VYSVĚTLENÍ ZADÁVACÍ DOKUMENTACE Č. 4

Název veřejné zakázky:	Rozšíření kapacit zázemí ZŠ Šlapanice – pavilon C (kuchyň)
Druh veřejné zakázky:	Stavební práce
Režim veřejné zakázky:	Nadlimitní veřejná zakázka
Druh zadávacího řízení:	Otevřené nadlimitní řízení
Název zadavatele:	Město Šlapanice
Sídlo zadavatele:	Masarykovo náměstí 100/7, 664 51 Šlapanice
IČO zadavatele:	00282651
Právní forma zadavatele:	801 - Obec nebo městská část hlavního města Prahy
Zastoupení:	Mgr. Michaela Trněná, starostka
Adresa profilu zadavatele:	https://zakazky.slapanice.cz

Ve skladbě střechy S 04 je vrstva: EPS S 100 spádové klíny tepelná izolace v tl. 0-280 mm.

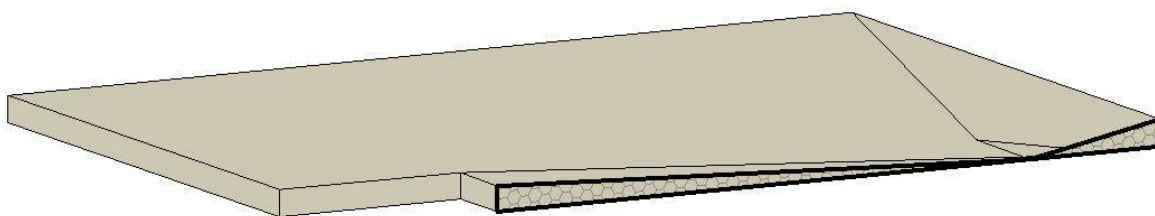
Ve Výkazu výměr SO 01 – Přístavba pav. C je položka:

28375971	Deska - klín spádový EPS 100 S Stabil	m3	25,38140
	86,3314*0,280*1,05		25,38000

Výpočet množství m3 není dle našeho názoru správné (odpovídá plošné tloušťce izolace 280 mm, nikoli spádovým klínům). Žádáme opravu.

Výpočet proveden pomocí přesného vymodelování spádových klínů ve 3D.

Celkový objem = 17,30 m³
